HOOFDTOEGANG KASTEEL RECHTEREN, DALFSEN

NIEUWBOUW POORT & PORTIERSWONING

presentatie voor monumentencommissie Oversticht 21-2-23

wijzigingen in ontwerp na 24-1-23

nieuw ontwerp

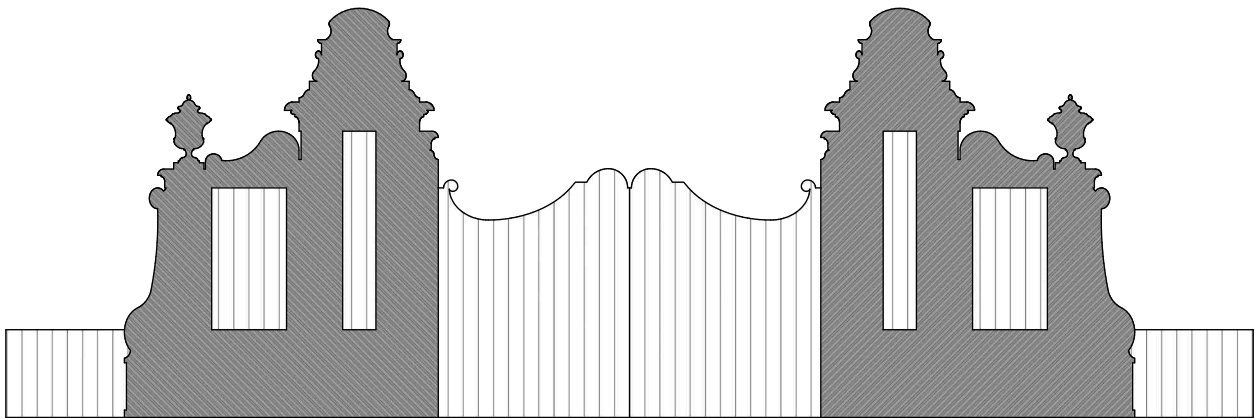
- wijzigingen in ontwerp:**
- aanpassingen ontwerp poort en poortpijlers
 - grootste deel hekwerk vervangen door hagen & toevoeging aanzet windsingel
 - portierswoning 3,5m naar achteren verplaatst t.o.v. voorzijde poort en bijgebouw versoerd
 - luiken portierswoning aangepast
 - 'verbijzondering' element portierswoning
 - andere bestrating stopplek fietsers/wandelaars

poortsilhouet, een vergelijkende studie

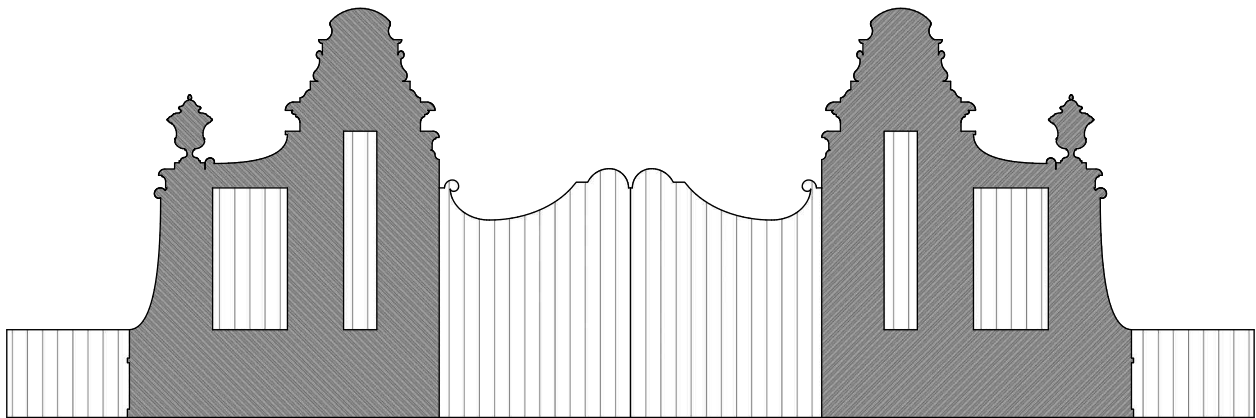
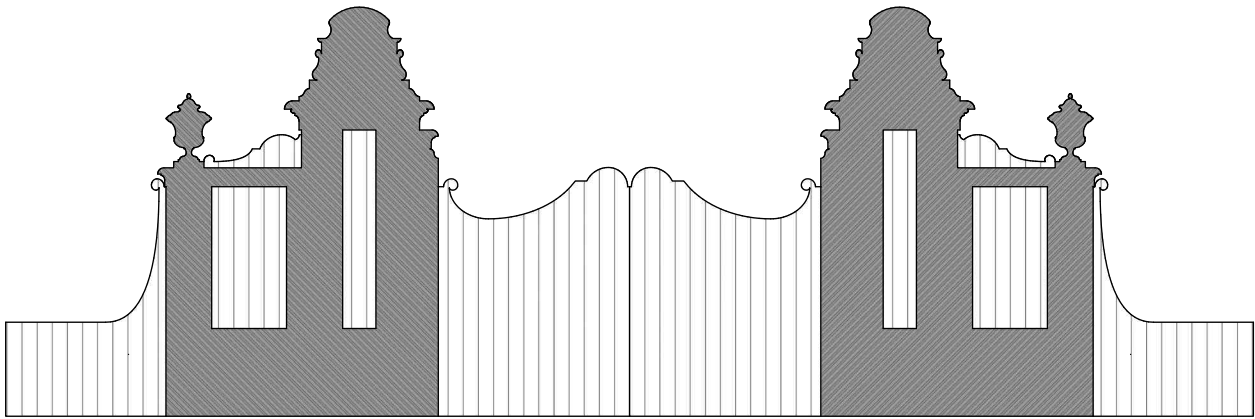
-poortdetails verder vereenvoudigen (evt. weglaten stenen voluten of uitvoeren in smeedijzer:)/ poort als geheel transparanter

Diverse varianten onderzocht. Meer ruimte naast pijlers gecreëerd door weglaten deel hekwerk. Conclusie: stenen voluten 'verslanken' en abstraheren geeft het meest bevredigende resultaat.

nieuw ontwerp, voorkeursvariant
voluten verder geabstraheerd en versmald
